改善箇所説明図

不具合の内容

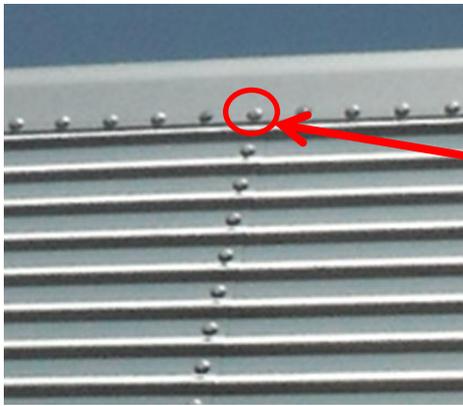
不具合発生箇所
柱材(15本/片側 計30本)の締結最上部のみ
片側15箇所 1台当たり30箇所
(周辺の他リベットは問題なし)

バン型トラック(ウイングーフ型)の架装に係る製造管理が不適切なため、物品積載設備を組み付ける締結リベットに、誤部品を使用したものがある。そのため、当該締結リベットに破損や緩みが生じ、物品積載施設内に雨水が浸入するおそれがある。

当該部の締結リベットを取り外し、補修用リベットに打ち換える。
